安徽滁州池杉 110 千伏输变电工程电网项目

非重大变动环境影响分析说明

建设单位：国网安徽省电力有限公司滁州供电公司

2025 年 10 月

附图 1 本项目变动前后路径示意图

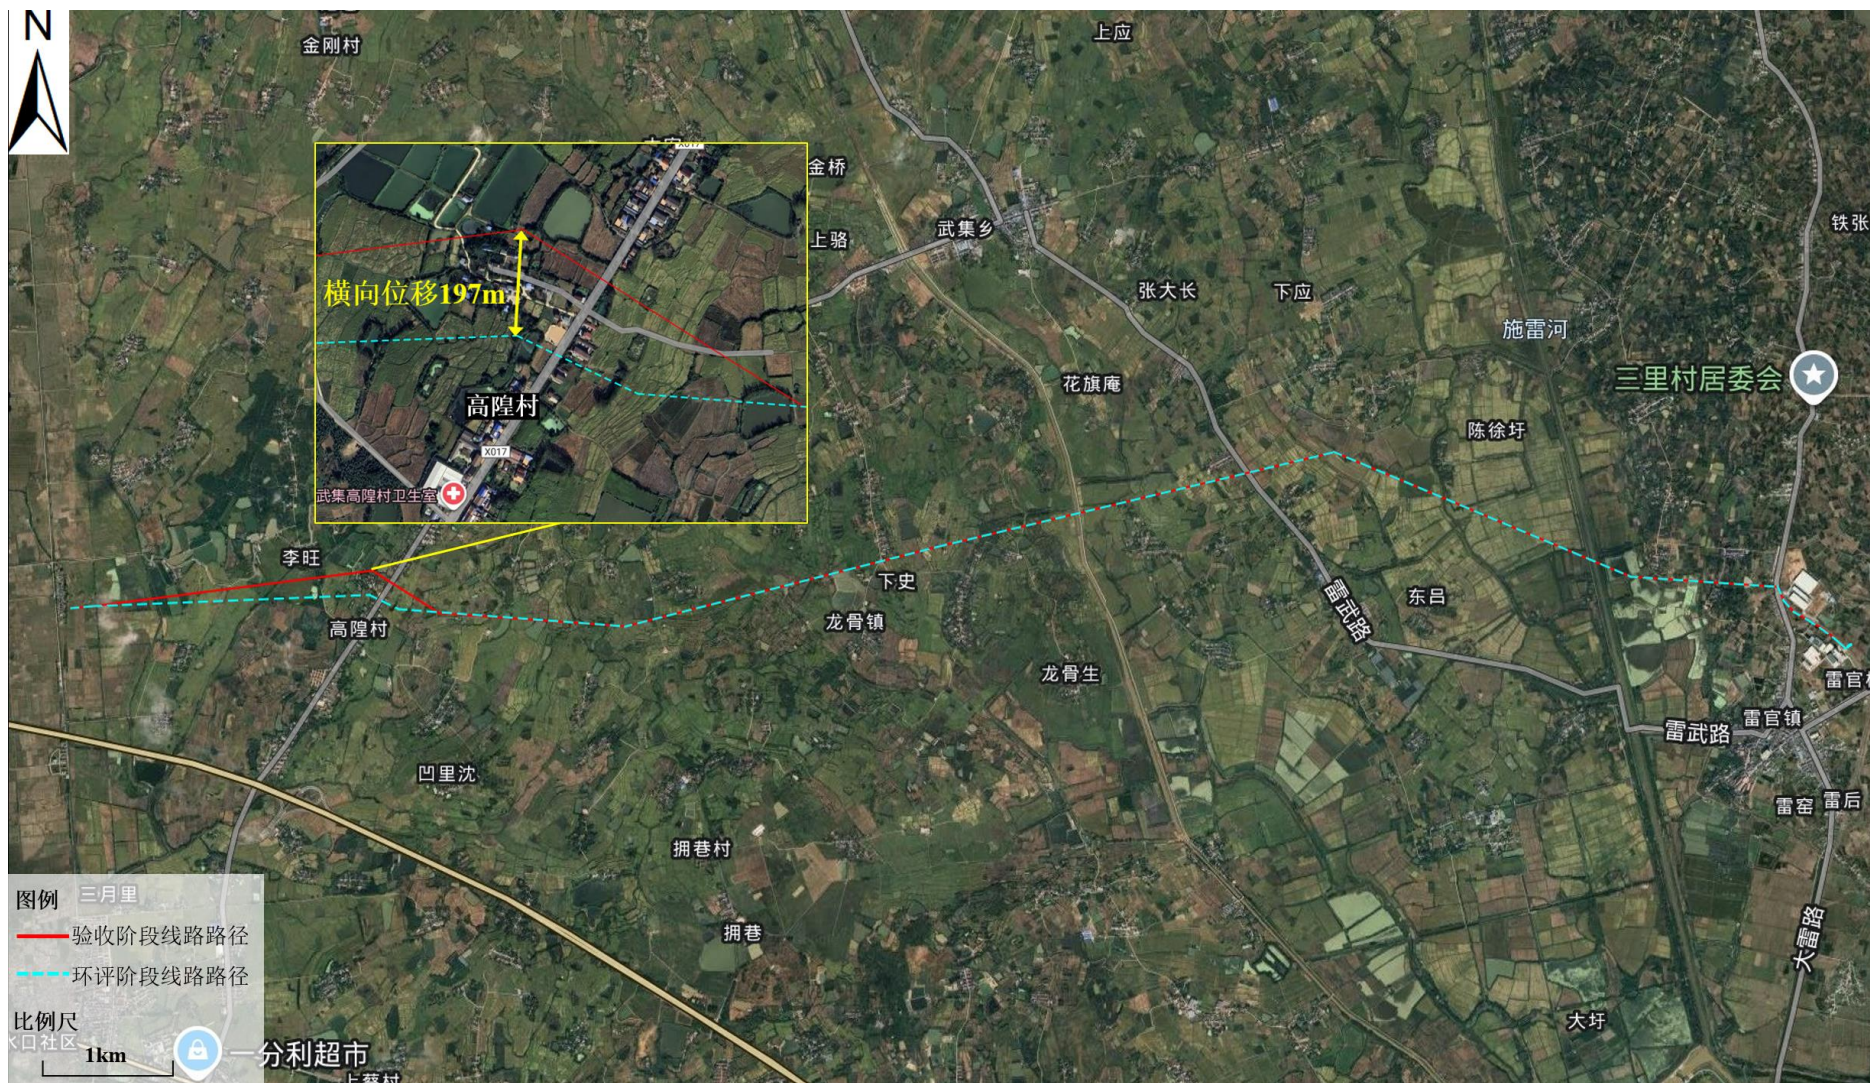
本项目环评阶段与竣工环保验收阶段的 110kV 池杉变电站新建站址均位于滁州市来安县雷官镇北侧规划工业园区内，F001 道路东北侧，无变化；通过对比设计资料及现场踏勘，输电线路整体路径基本一致，略有调整，主要位于高隍村和 F001 道路附近，横向最大位移距离为 197m。

本项目变动前后路径示意图见附图 1。

线路因设计优化，调整了原方案路径。
